COMUNE DI CHIAVARI

GARA A PROCEDURA APERTA PER L’AFFIDAMENTO IN CONCESSIONE DEL SERVIZIO DI DISTRIBUZIONE DEL GAS NATURALE NELL’AMBITO TERRITORIALE DI GENOVA 2 – “PROVINCIA”.

F.A.Q.

QUESITO 53

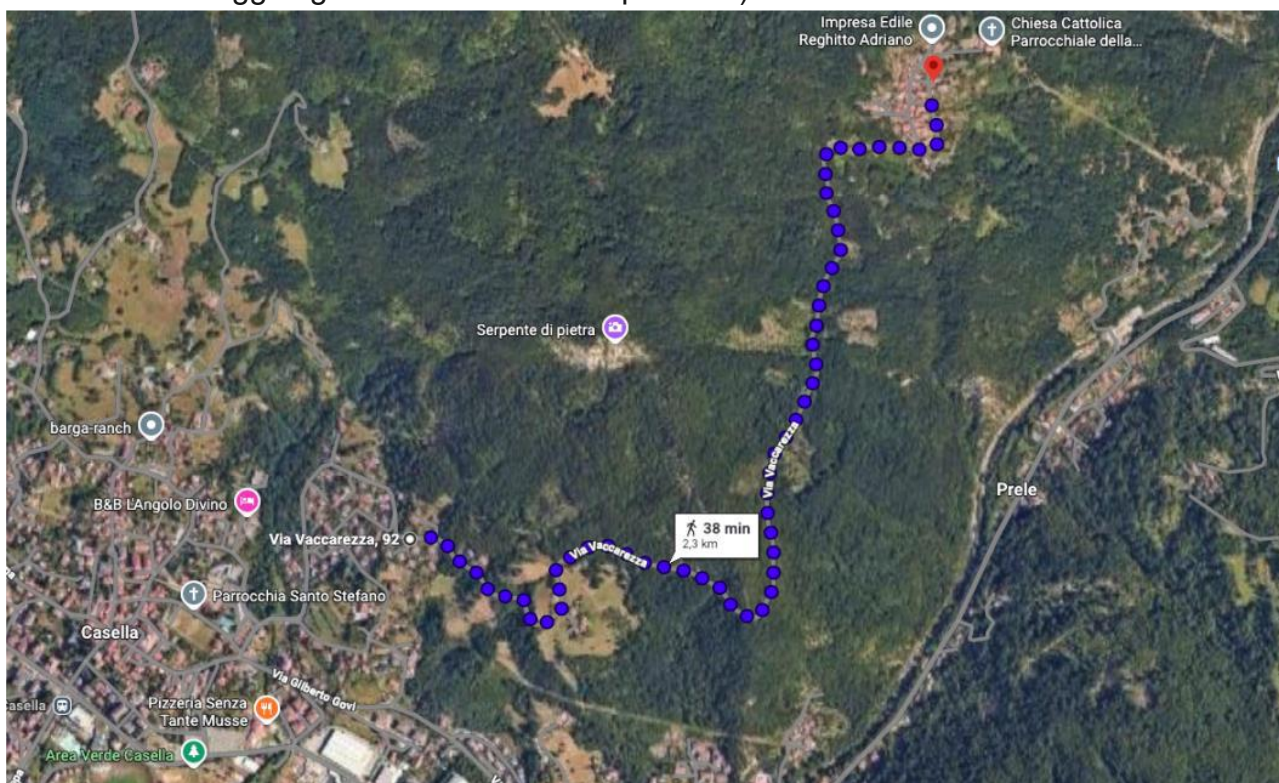
Con riferimento all'intervento di estensione rete con ID010057, denominato "Estensione gas Loc. Vaccarezza", sito nel comune di Savignone si segnala che stando alle informazioni riportate nell'*Allegato G - Linee Guida Programmatiche d'Ambito* tale intervento avrebbe superato l'analisi ACB, ferme restando le seguenti caratteristiche: tracciato complessivo di 1200 m che permetterebbe il raggiungimento di 36 PdR attesi, determinando un rapporto metri/PDR 33,33m/PDR.

Prendendo in considerazione il tronco di rete esistente più vicino alla zona da metanizzare, il tracciato più breve percorribile misurerebbe 2300 metri come riportato nell'immagine sottostante (da notare che peraltro tale intervento non considera la rete di distribuzione necessaria al raggiungimento di tutti i PdR ipotizzati)

Tale tracciato, da censimenti effettuati, porterebbe al raggiungimento di 36 PdR determinando un rapporto metri/PdR di 63,88, risultando quindi peggiorativo rispetto a quanto riportato nell'*Allegato G - Linee Guida Programmatiche d'Ambito* e a quanto sottoposta nell'analisi ACB validata da ARERA. Per quanto sopra descritto, si richiede a codesta Stazione Appaltante di avere evidenza del tracciato da utilizzarsi per rispettare i valori di 1200m utili al raggiungimento di 36 PdR, indicati nelle Linee Guida Programmatiche d'Ambito, mantenendo così inalterato il rapporto m/PdR dell'intervento. In alternativa si richiede di effettuare nuovamente l'analisi ACB con il tracciato sopra proposto o di procedere
